Posouzení variant objemové studie Mateřská škola Rajská

verze: ...20191122_škola_web.pdf

Posoudit objednatelům předložené vybrané dvě varianty č. 4 a č. 5 objemové studie „MŠ Rajska“ verze 20191122_škola_web.pdf.

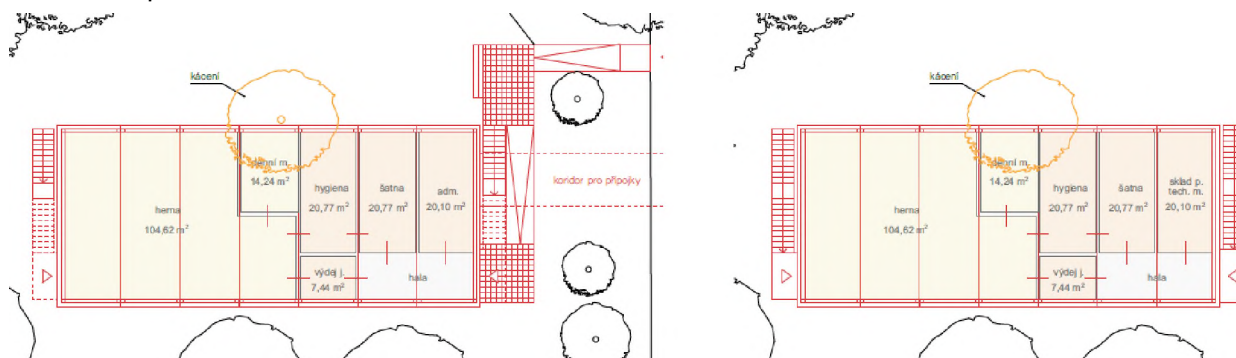
Pro variantu č. 4 bylo uvažováno s různým způsobem umístění prosklených ploch. Dokonce byla posuzována varianta, kdy byl objekt posunut směrem do ulice tak, aby byl větší odstup od vzrostlých stromů a bylo tak minimalizováno zastínění objektu stávajícími stromy. V příloze č. 9 Studie osvětlení je u každé z variant konkrétně uvedeno, jak jsou prosklené plochy velké a kde jsou konkrétně umístěny.

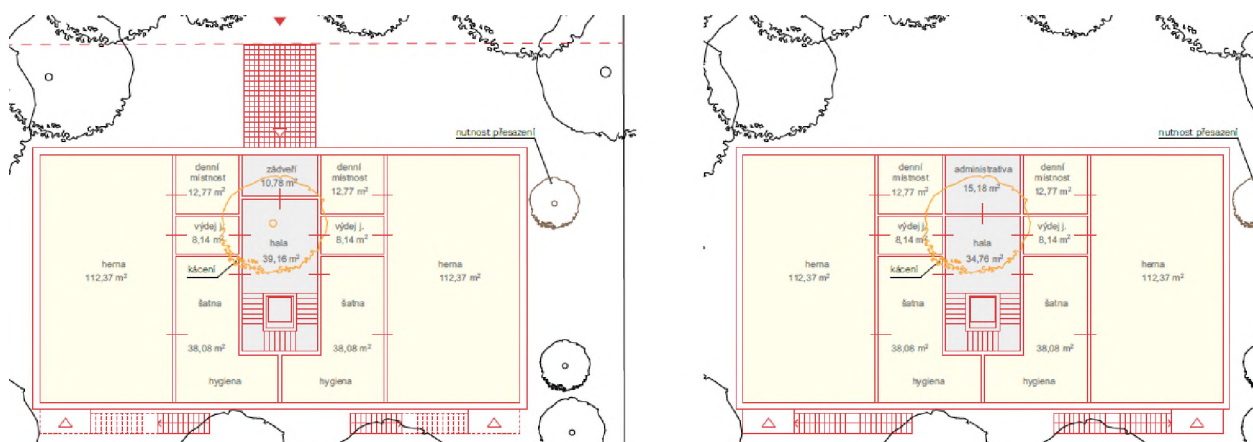
Pro variantu č. 5 bylo uvažováno pouze s jedním rozmístěním prosklených otvorů, a to na všech třech obvodových stěnách herna. V jiném případě nejsou limity denního osvětlení splněny. Plná stěna je pouze ta vnitřní. Do výpočtu bylo zahrnuto požární únikové schodiště.

V obou případech bylo uvažováno u prosklených výplní s trojskly a bezpečnostní fólií.
